### Brandveiligheid rieten gevel

Referentie : 20241250 / 33872  
Behandeld door : 5.1.2e  
Datum : 1 oktober 2024

Project : Brandoverslag via rieten gevels: Boulevard de Wielingen  
Betreft : Brandveiligheid rieten gevel

**bouwvoorbereidingstekening**  
principedetail 04

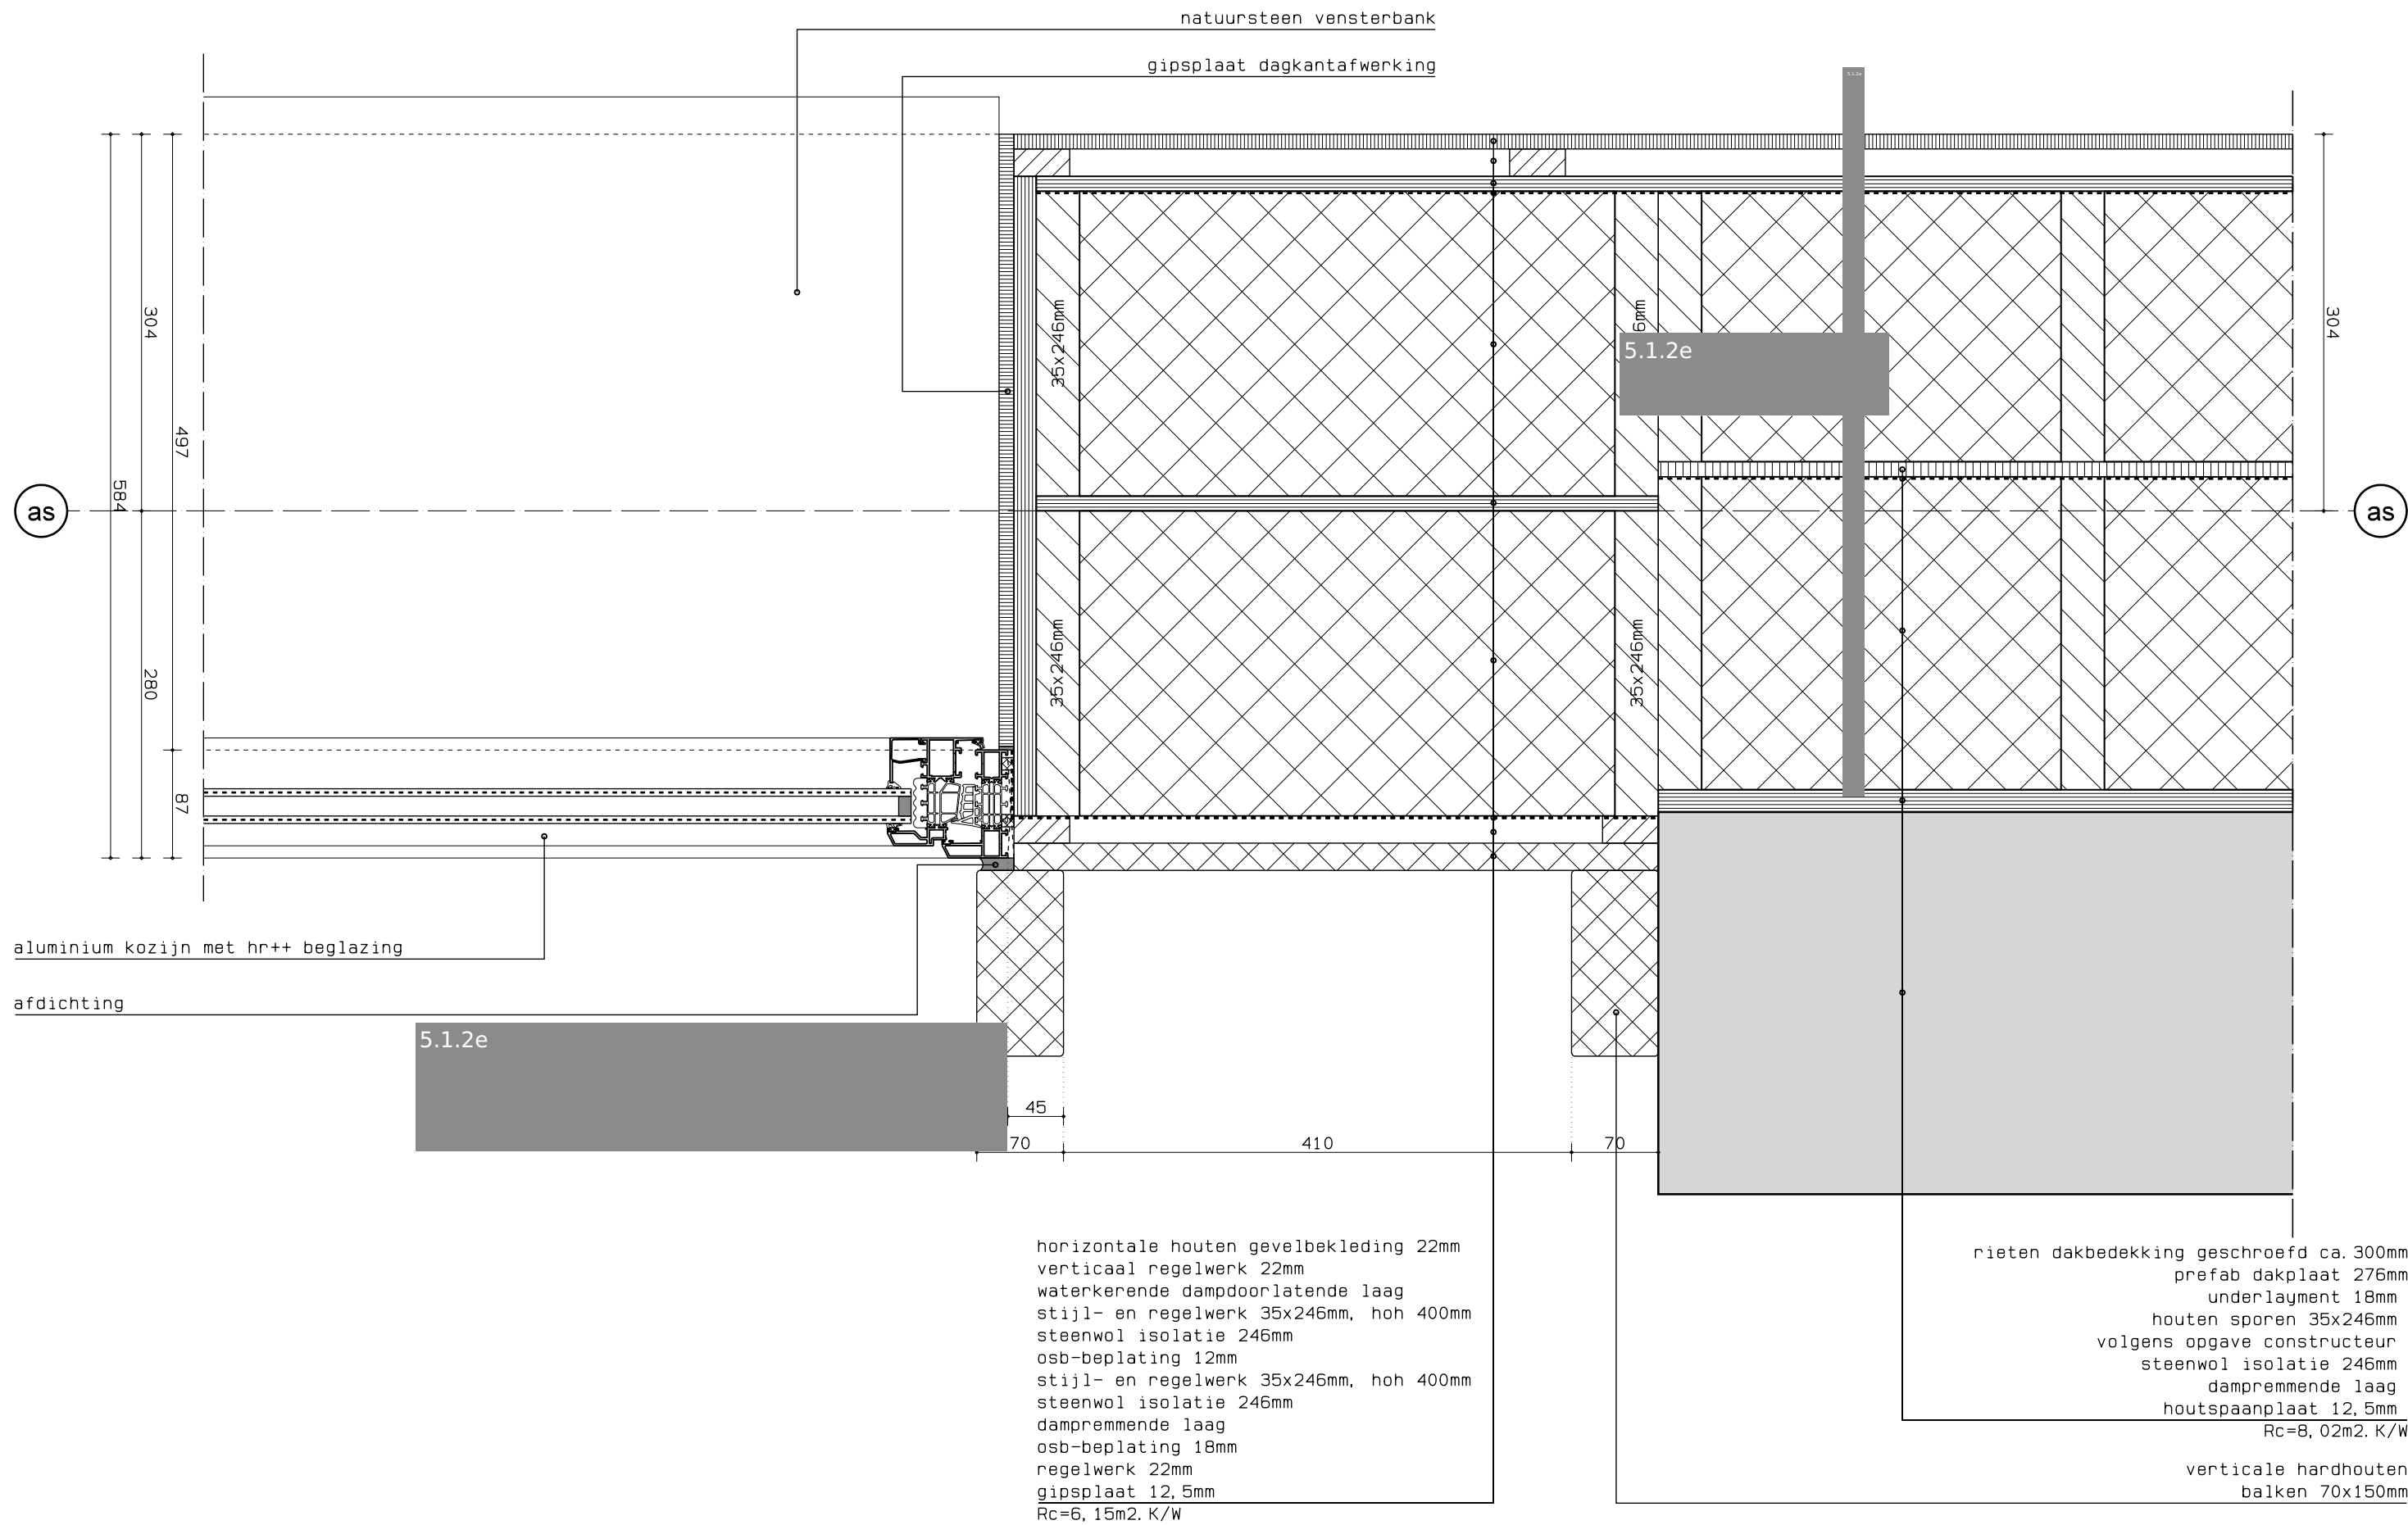
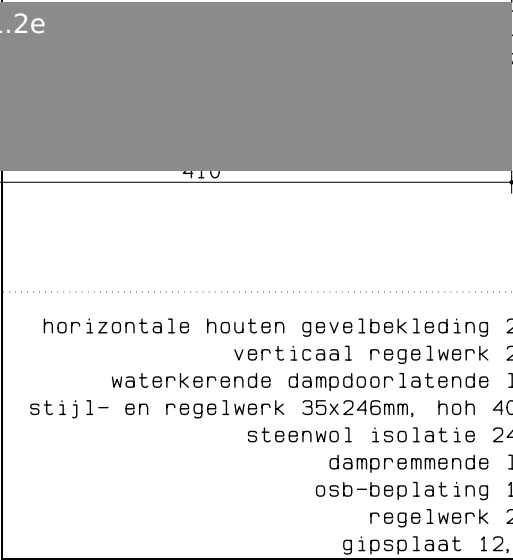
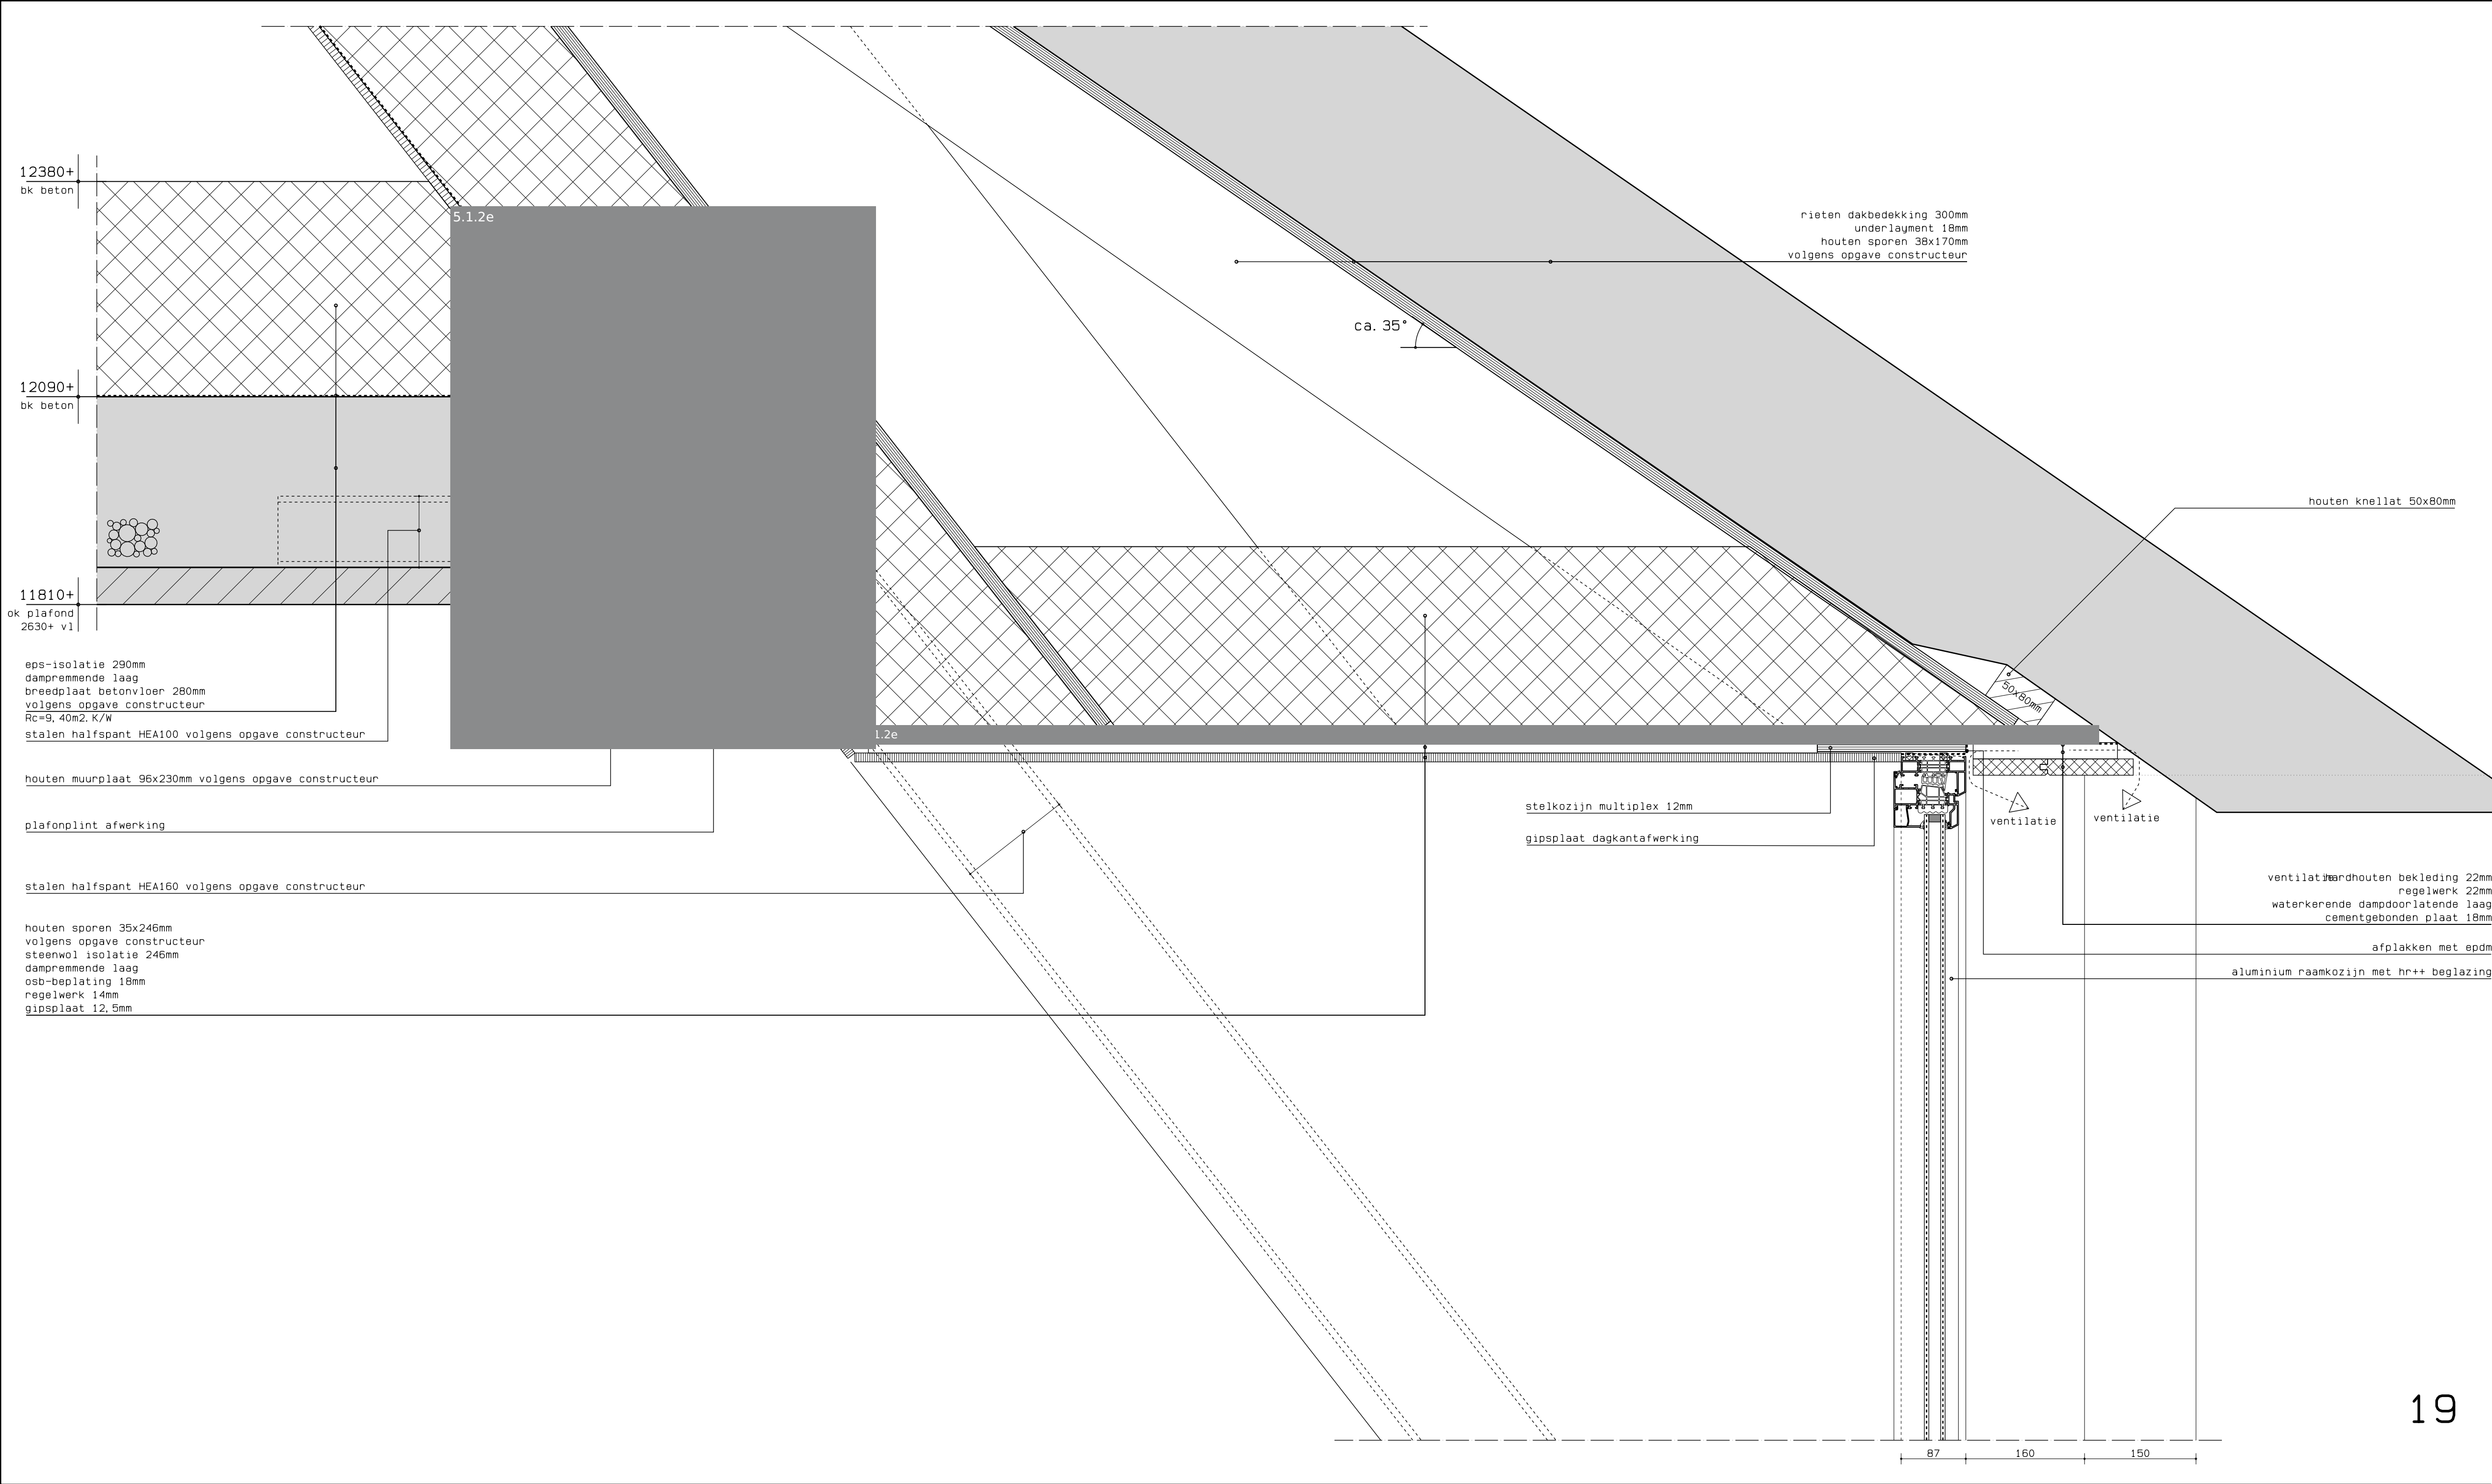
toegepast te worden óf een brandwerende plaat achter het rietpakket geplaatst te worden in plaats van de 18 mm underlayment plaat. In bijlage 5 is dit principe weergegeven. Niet alle details zijn beoordeeld, maar dit principe kan doorgezet worden voor alle details.
